# Klub Przyrodników

**Minister Środowiska  
Warszawa**

Dotyczy: projekt rozporządzenia w sprawie Drawieńskiego Parku Narodowego

Ryc. 1. Propozycja uporządkowania granicy DPN na „Północnych Łakach”. Zielona linia ciągła – granica wg projektu rozporządzenia, zielona linia przerywana – proponowana granica

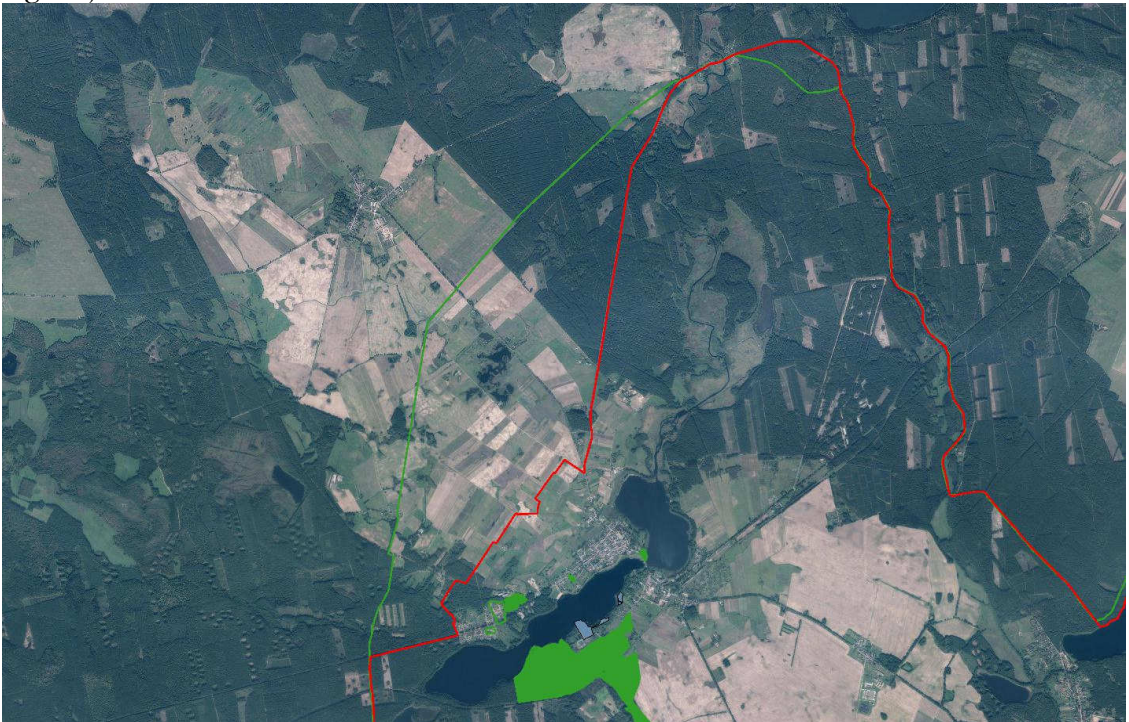
7. Nowe rozporządzenie należałoby wykorzystać do uporządkowania przebiegu granicy Parku w rejonie tzw. „Północnych Łąk” (dolina Płocicznej przed ujściem do jez. Tuczo). Granica Parku w tym miejscu powinna zostać oparta o północny brzeg rzeki Płociczna, a rzeka Płociczna na całym odcinku od ujścia Runicy do jez. Tuczo powinna zostać przekazana w wieczyste użytkowanie Parku. W ten sposób w granicach DPN znalazłaby się cała Jednolita Część Wód Powierzchniowych „Płociczna od Runicy do ujścia” PLRW6000251888789.

Na „Północnych Łakach” występuje mozaika form własności. Przy proponowanym poprowadzeniu granicy Parku po prawym brzegu Płocicznej, cały kompleks znalazłby się w granicach DPN. Grunty niepaństwowe w tym rejonie pozostałyby w ochronie krajobrazowej, ale ich włączenie do Parku dałoby podstawę do ich sukcesywnego wykupu – co jest niezbędne dla kompleksowej ochrony znajdującego się tu torfowiska soligenicznego o dużych walorach przyrodniczych.

Ryc. 2. Proponowane, a nieuzasadnione zmniejszenie otuliny na pn.-zach. od Drawna. Linia zielona – dotychczasowa granica otuliny, linia czerwona – granica wg projektu rozporządzenia, zielona apla – park narodowy

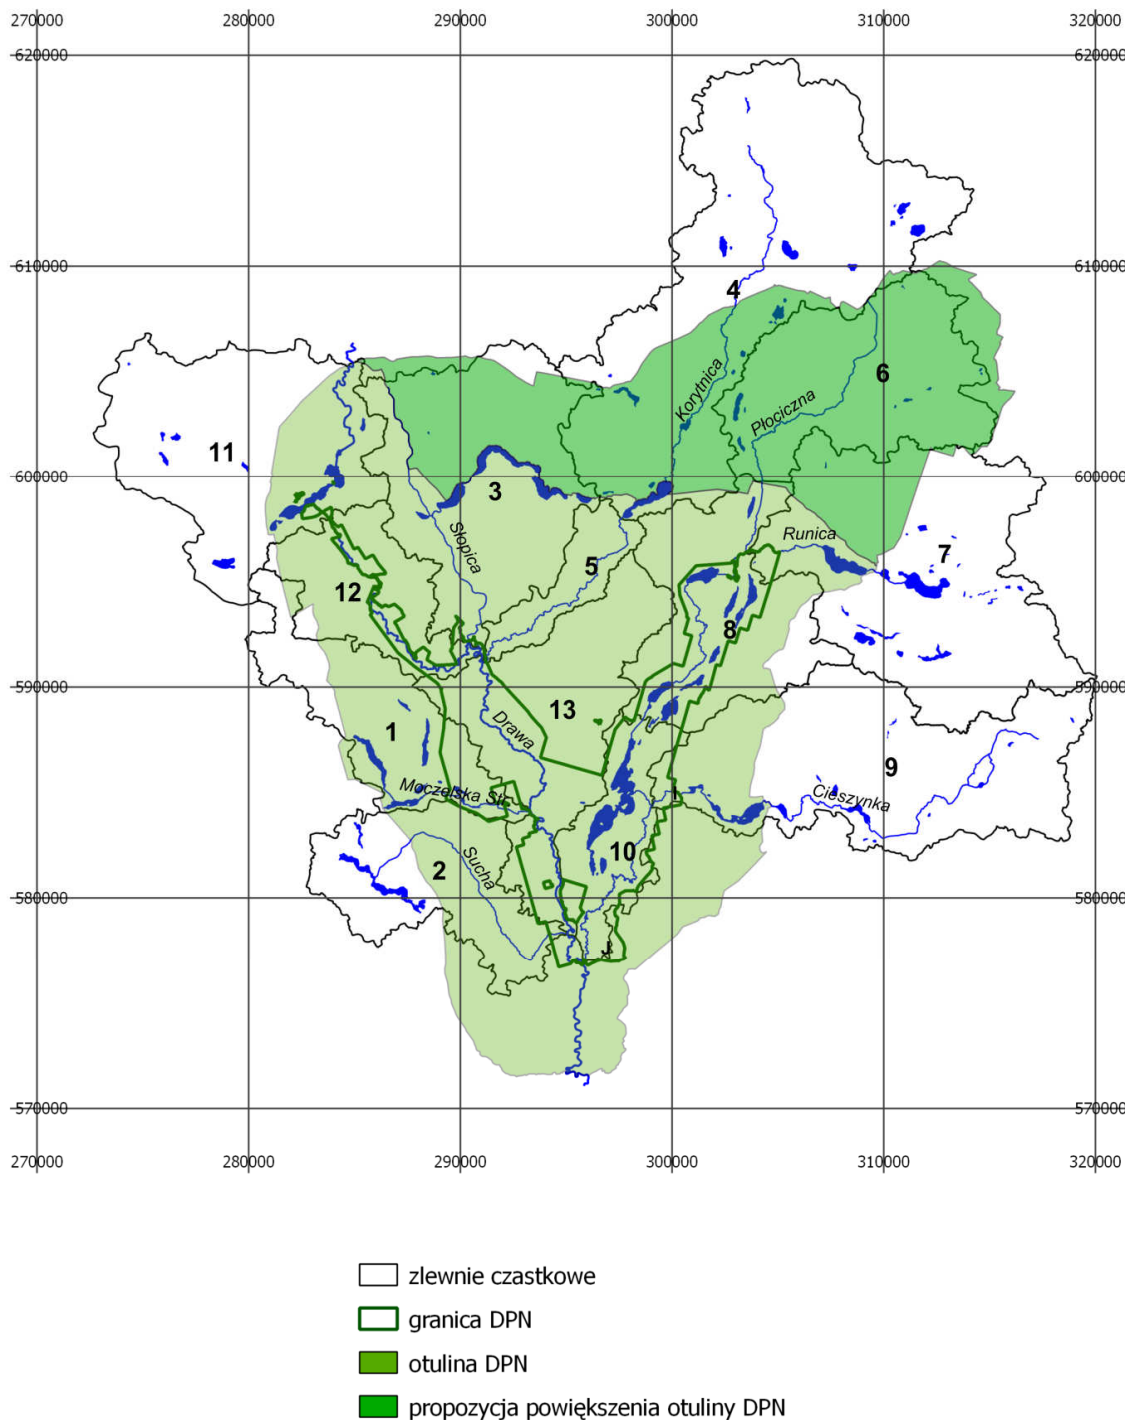
8. Projektowane rozporządzenie zakłada wyłącznie z otuliny Parku ok. 900-hektarowego terenu na pn.-zach. od miejscowości Drawno. Faktu tego w ogóle nie zasygnalizowano w uzasadnieniu rozporządzenia ani w ocenie skutków regulacji i nie podano żadnego jego uzasadnienia.

Zmniejszenie otuliny Parku w tym miejscu nie jest zasadne merytorycznie, a może być szkodliwe dla ochrony Parku. Gospodarka rolna na tym terenie może wpływać na wody, wpływające zaraz dalej do Parku. Ewentualna lokalizacja przedsięwzięć mogących znacząco oddziaływać na środowisko, np. elektrowni wiatrowych, eksploatacji kruszyw, czy też urbanizacja tego terenu, mogłyby powodować negatywne oddziaływania na Park. Teren położony w sąsiedztwie miasta Drawno może być atrakcyjny inwestycyjnie, co zwiększa ryzyko lokalizacji na nim przedsięwzięć oddziałujących na środowisko. Zmniejszona w tym miejscu otulina Parku nie mogłaby właściwie wypełniać funkcji zabezpieczenia Parku przed niekorzystnymi wpływami zewnętrznymi. Przedmiotowa zmiana nie wynika z dopasowania granicy otuliny do granic działek ewidencyjnych.

Teren który miałby być wyłączony z otuliny Parku jest bogaty w śródpolne zbiorniki wodne, będące ważnymi biotopami płazów, których lokalne subpopulacje tworzą ciągłość z populacjami w Parku.

Tę zmianę opiniujemy zdecydowanie negatywnie. Nie widzimy żadnego powodu, by zmieniać w tym miejscu, istniejącą od lat, granicę otuliny DPN. Za niewłaściwe uważamy także dokonywanie takiej zmiany bez wyraźnego ujawnienia zmiany i jej motywów w proponowanym uzasadnieniu projektu rozporządzenia i w ocenie skutków regulacji.
